**APPROBATION  
DE LA MODIFICATION N° 3  
DU PLAN LOCAL D'URBANISME ET DE L'HABITAT  
(PLU-H)**

**Annexe à la délibération**  
du conseil de la Métropole de Lyon  
du 21 novembre 2022

Evolutions apportées au dossier  
d'enquête publique

Point n° 61

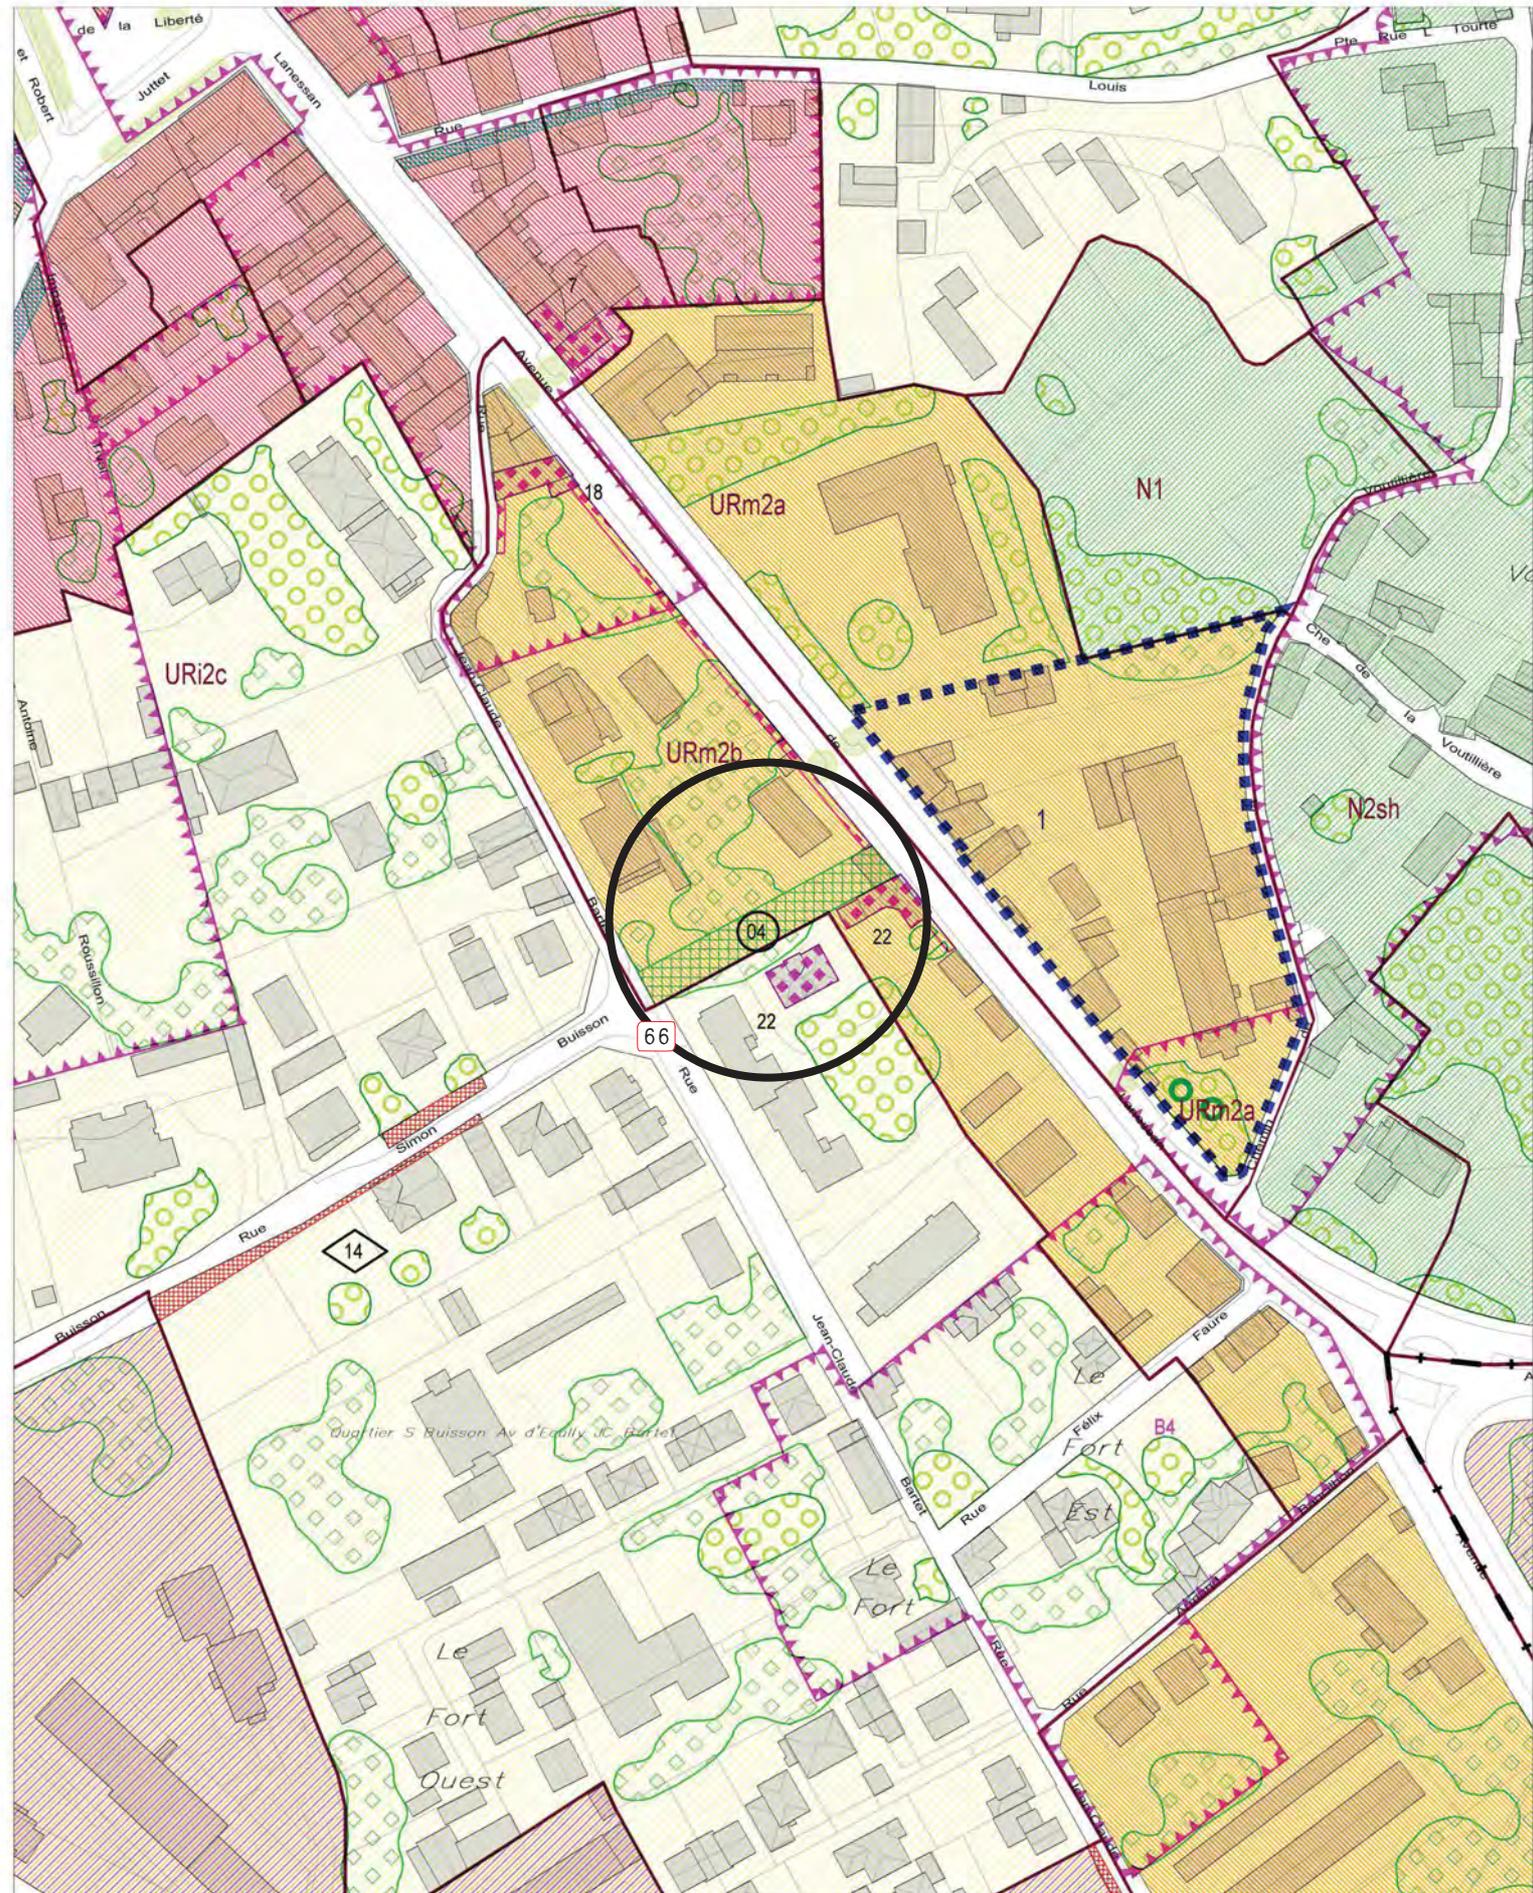
| Nom de la commune      | N° de fiche | Modification du dossier d'enquête publique  |
|------------------------|-------------|---|
| CHAMPAGNE AU MONT D'OR | 61          | Modification du périmètre d'intérêt patrimonial (PIP) B1 en incluant la parcelle cadastrée AH 239. (voir plan joint)  |

Points n° 66

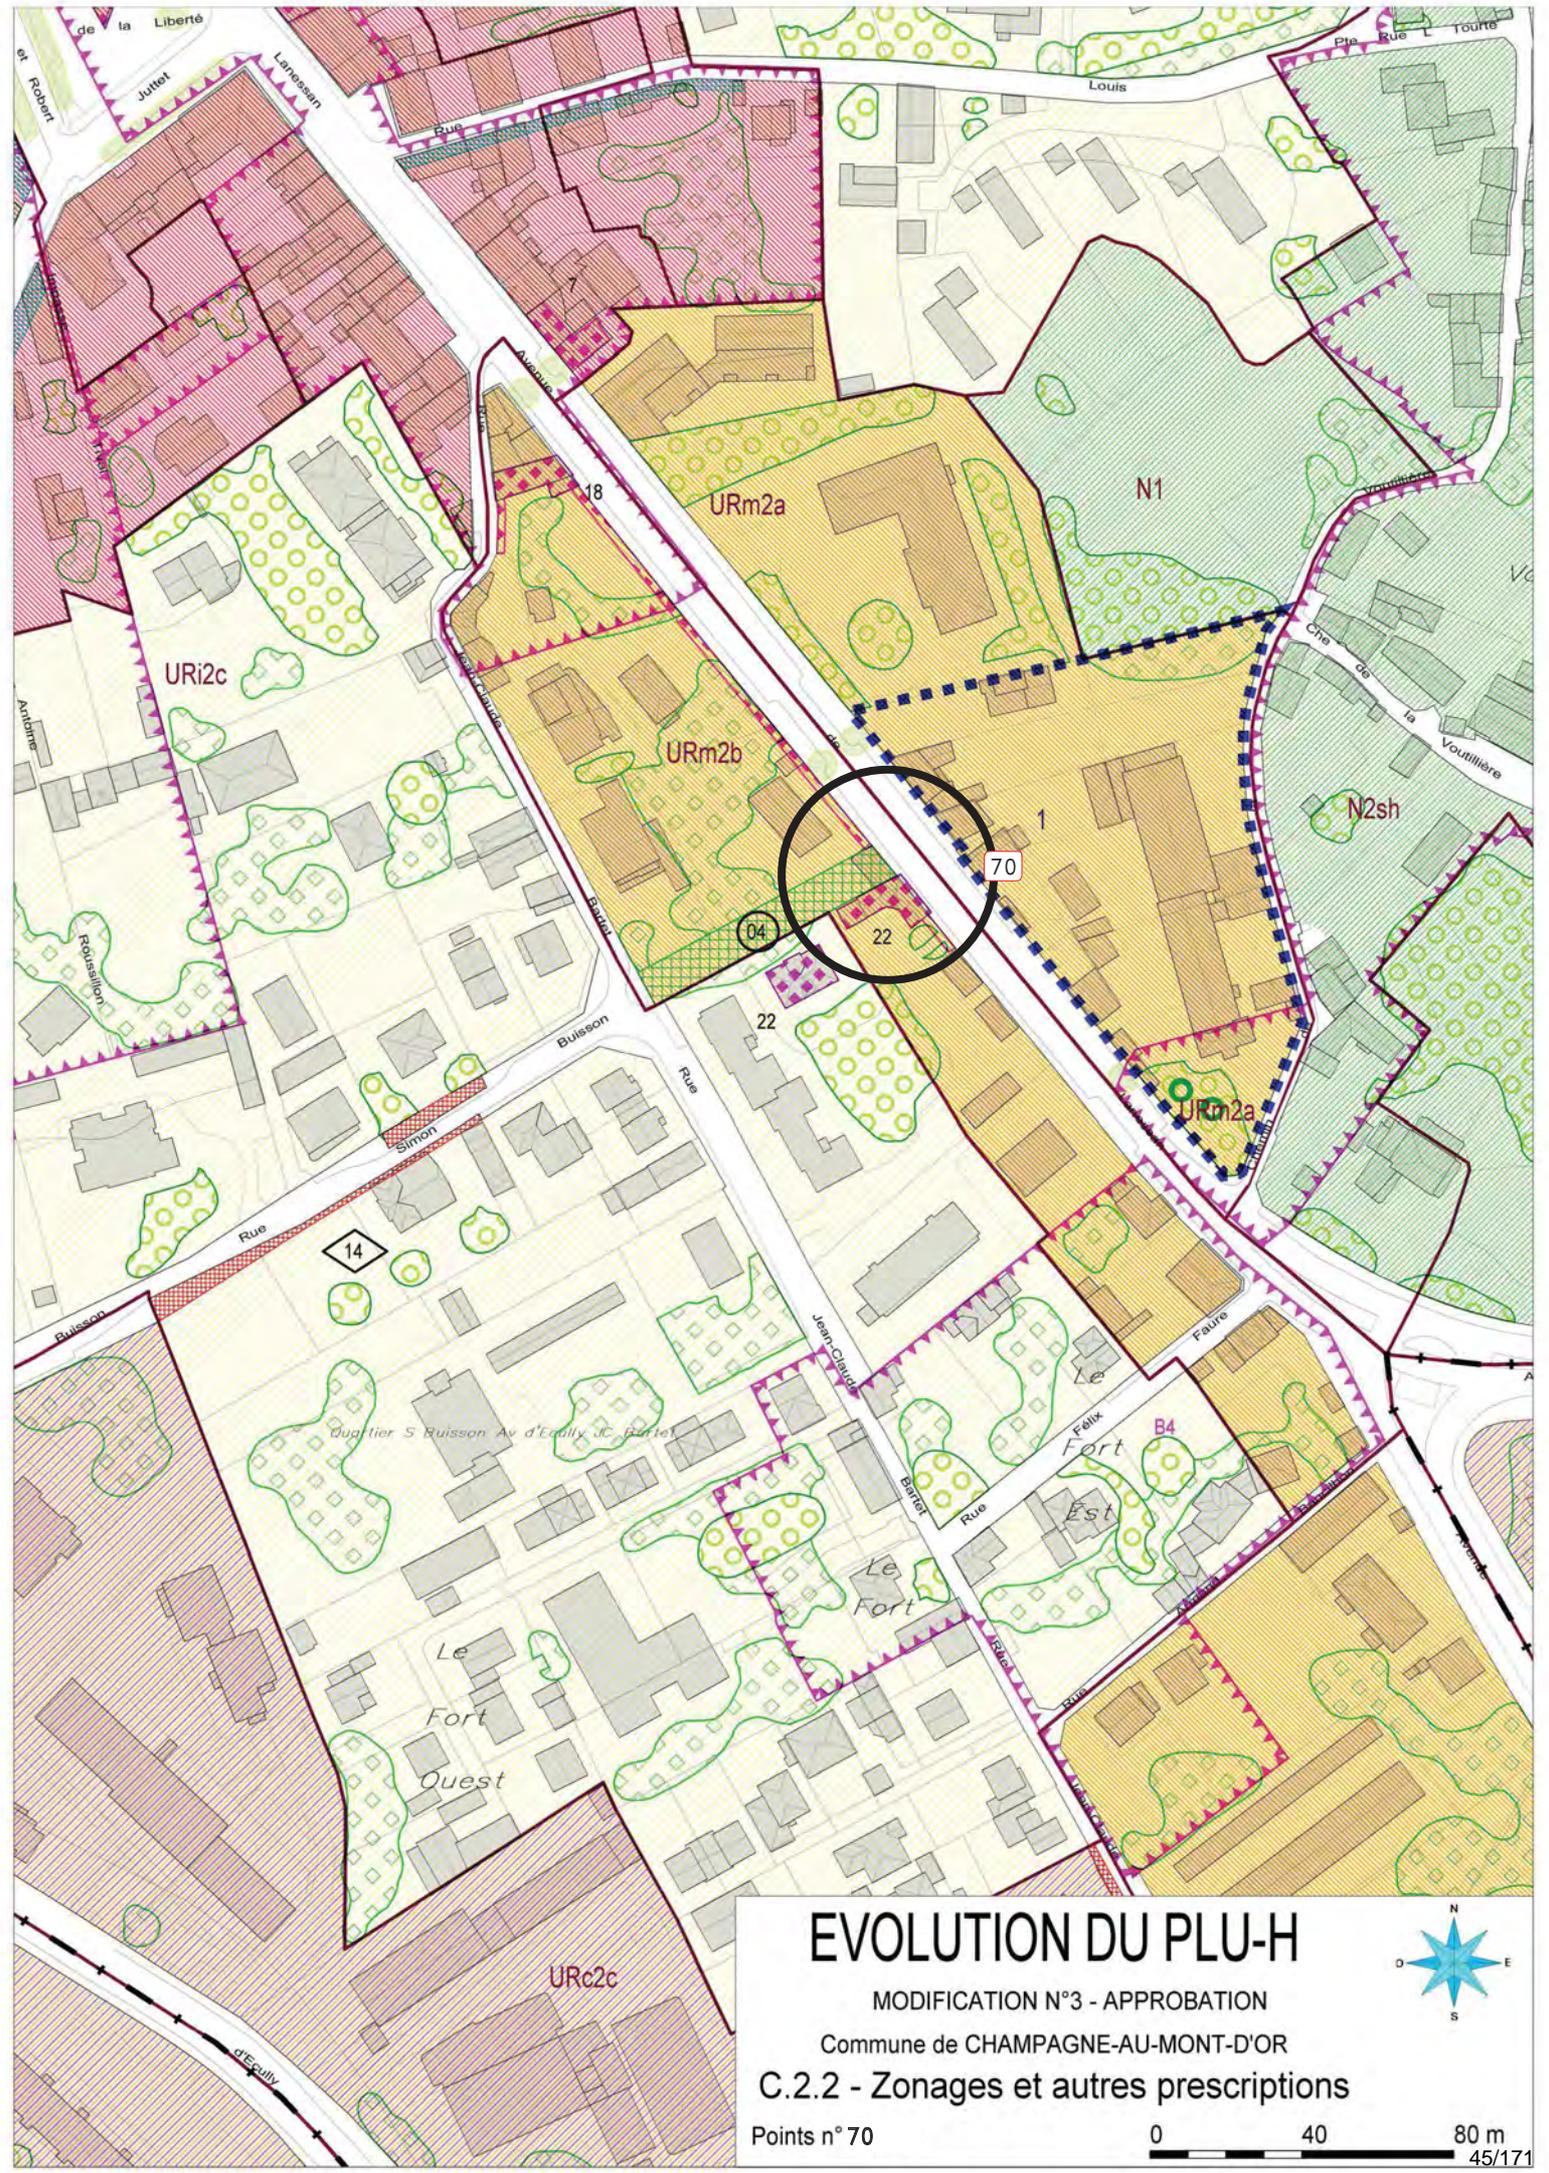
| Nom de la commune      | N° de fiche | Modification du dossier d'enquête publique  |
|------------------------|-------------|---|
| CHAMPAGNE AU MONT D'OR | 66          | Suppression d'une partie de l'emplacement réservé de voirie (ERV) n° 14 entre la rue Jean-Claude Bartet et l'avenue Lanessan.<br>Inscription sur l'emprise libérée par l'ERV 14 d'un emplacement réservé aux cheminements piétons et cyclistes n° 4 au bénéfice de la Métropole.<br>Maintien en conséquence du contour des espaces végétalisés à valoriser tel qu'inscrit au plan local d'urbanisme et de l'habitat opposable. (voir plan joint)  |

Points n° 70

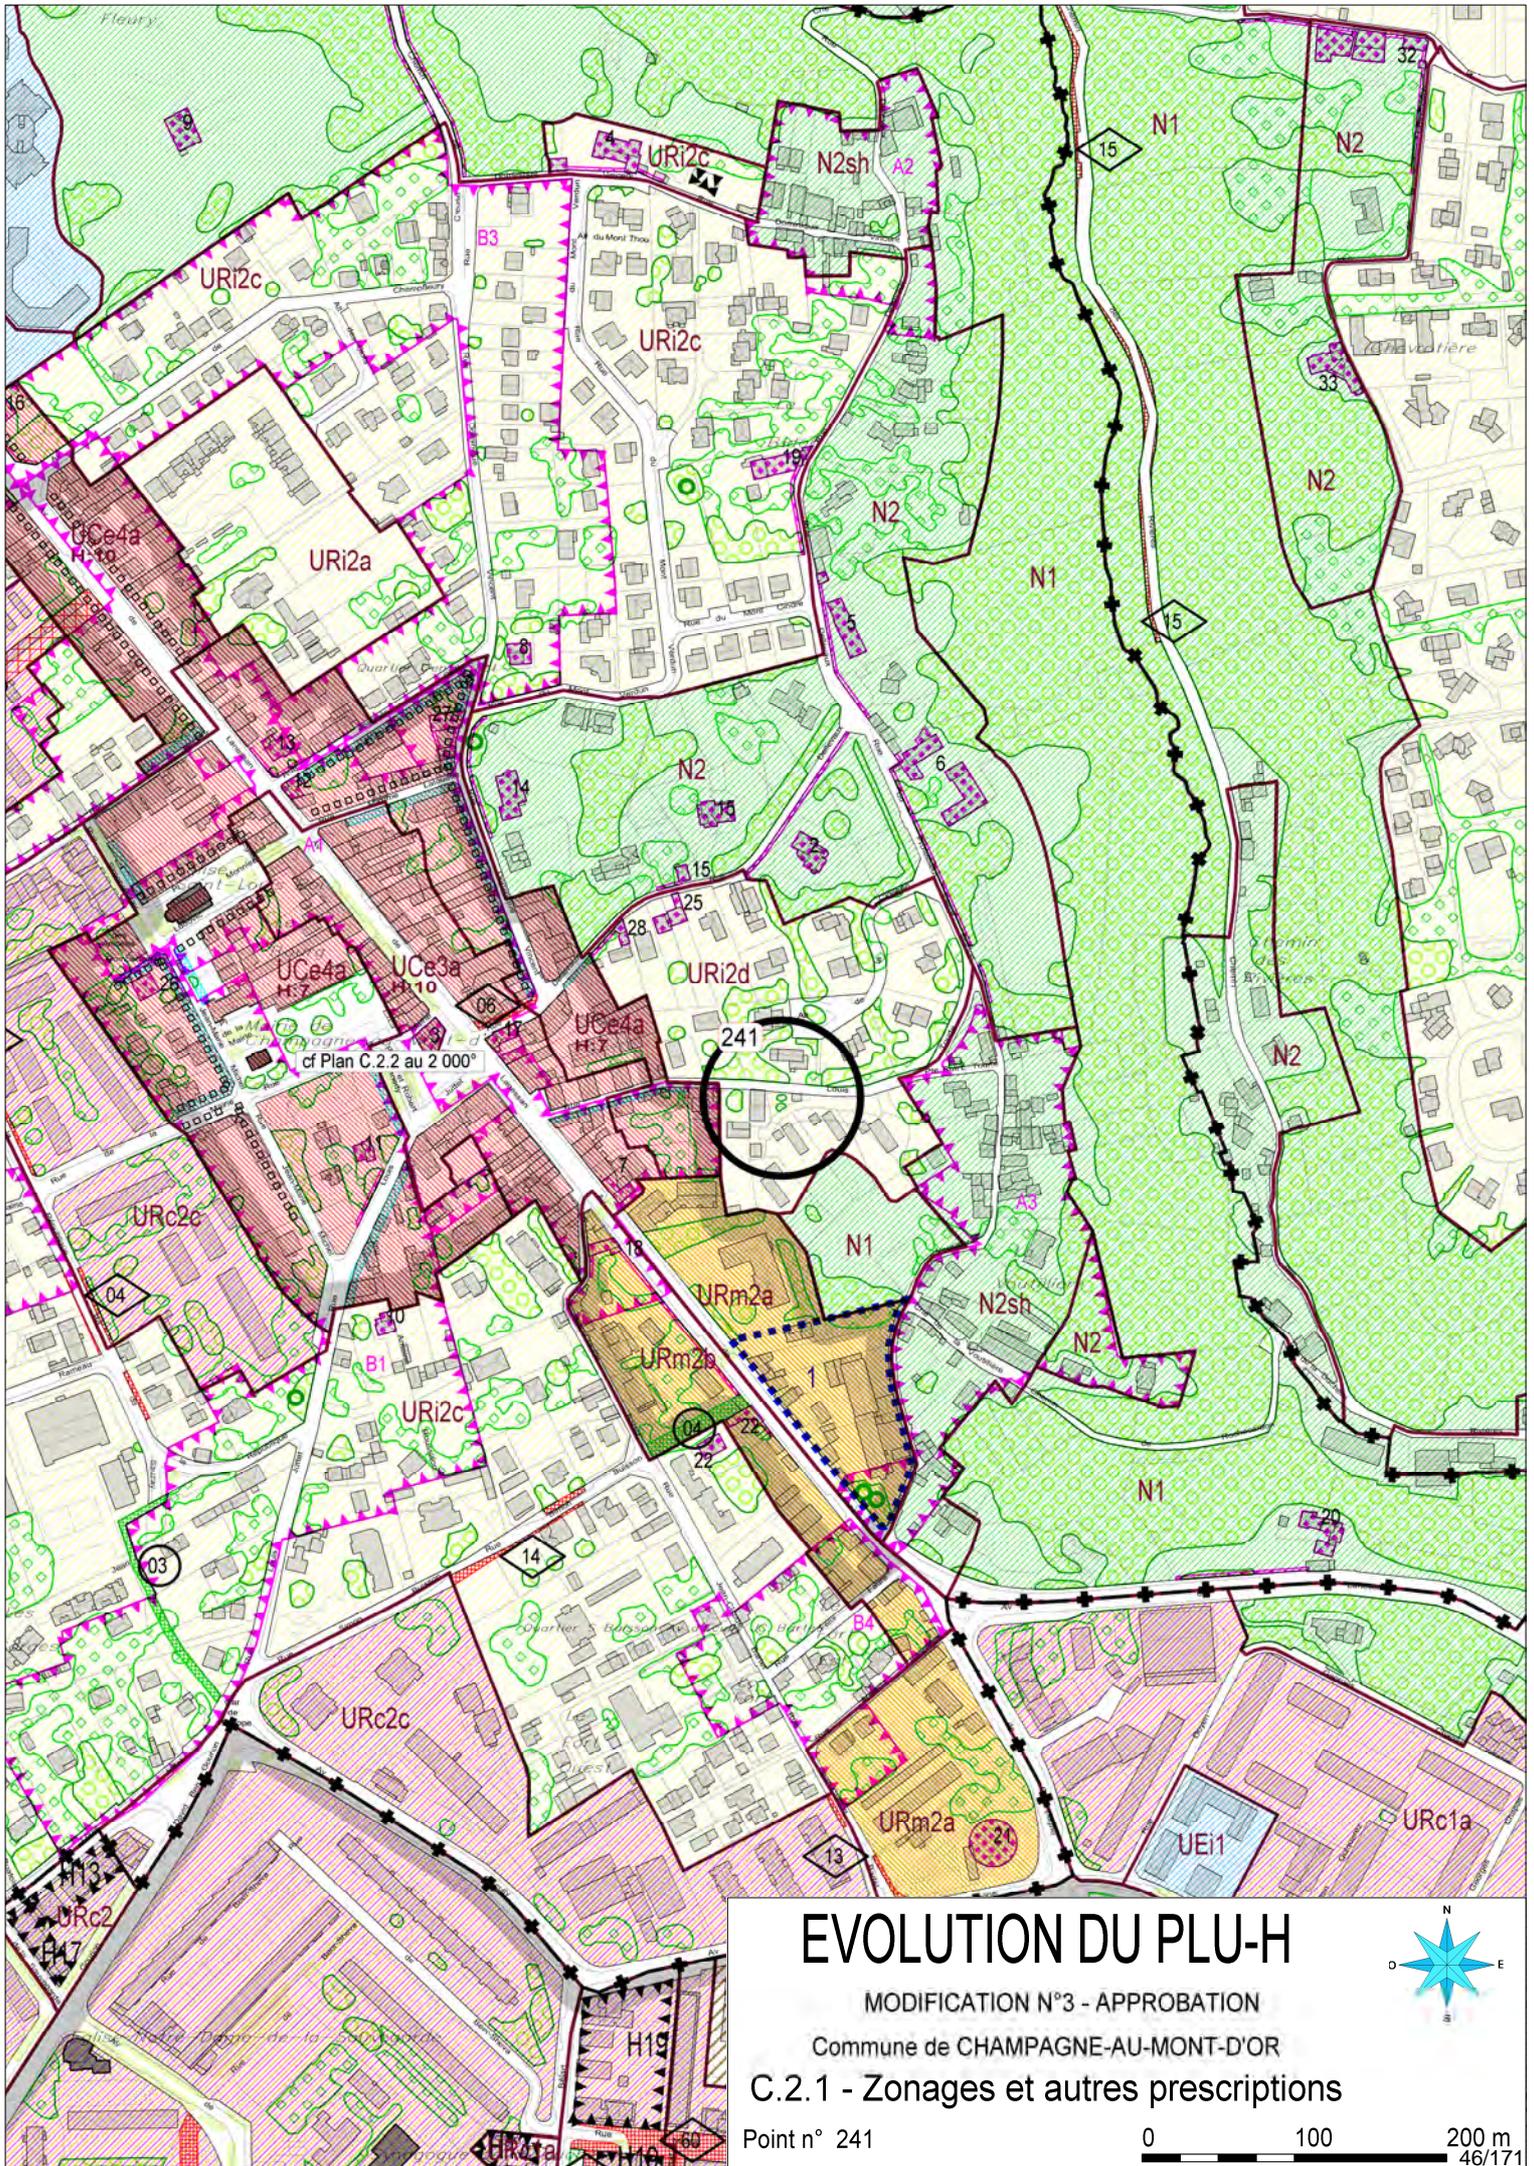
| Nom de la commune      | N° de fiche | Modification du dossier d'enquête publique  |
|------------------------|-------------|---|
| CHAMPAGNE AU MONT D'OR | 70          | Modification de l'élément bâti patrimonial n°18 au droit de la parcelle cadastrée AH 293, située 23 avenue Lanessan. (voir plan joint)  |

Point n° 111

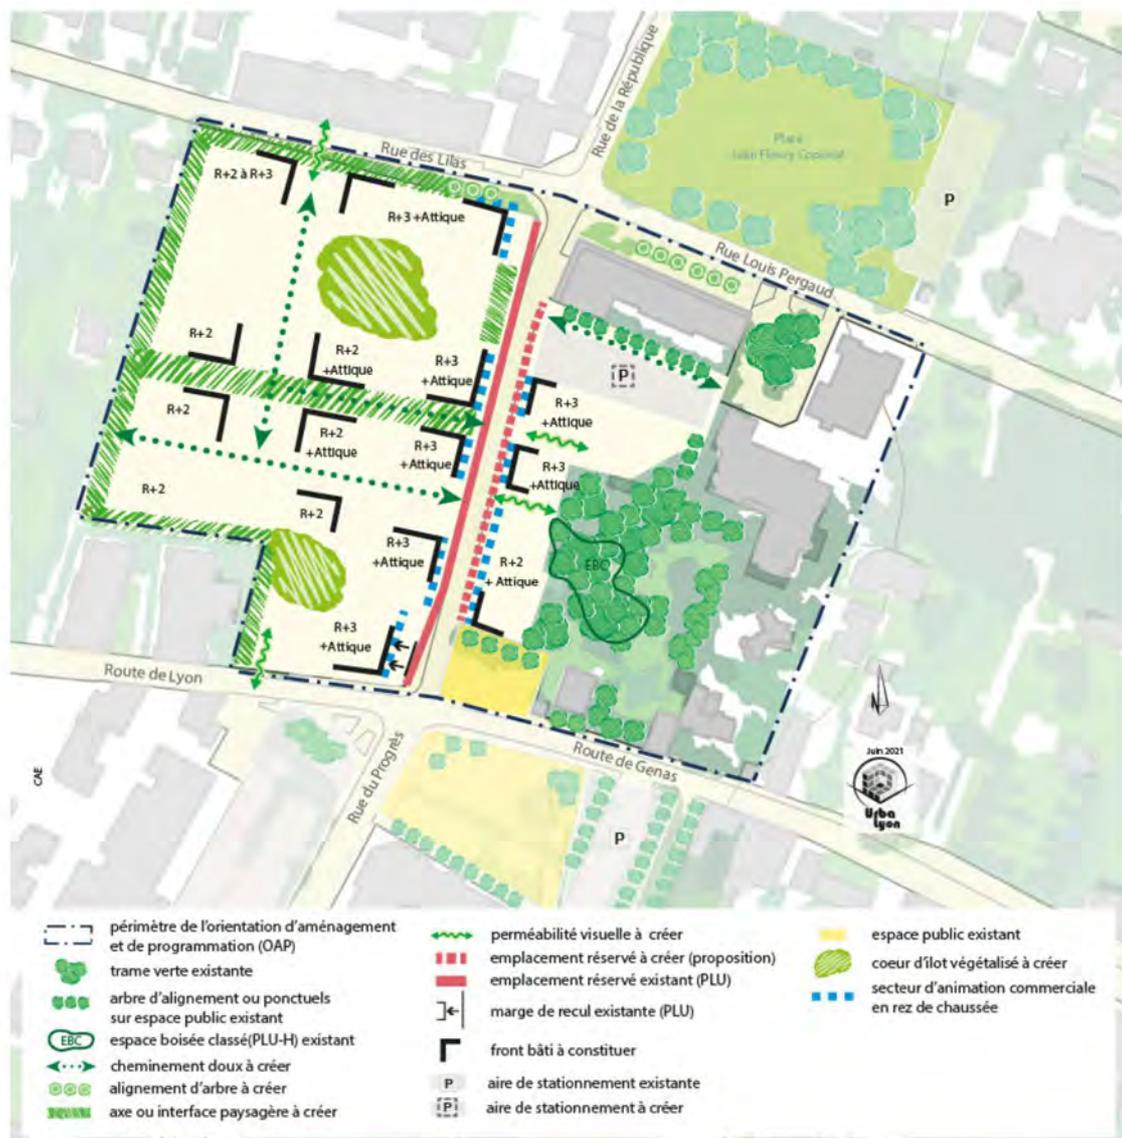
| CHASSIEU                | 111 | Modifications de l'orientation d'aménagement et de programmation (OAP) n° 10 "Sud République" relatives aux hauteurs, zones d'implantations et fronts bâtis. (voir OAP jointe)   |
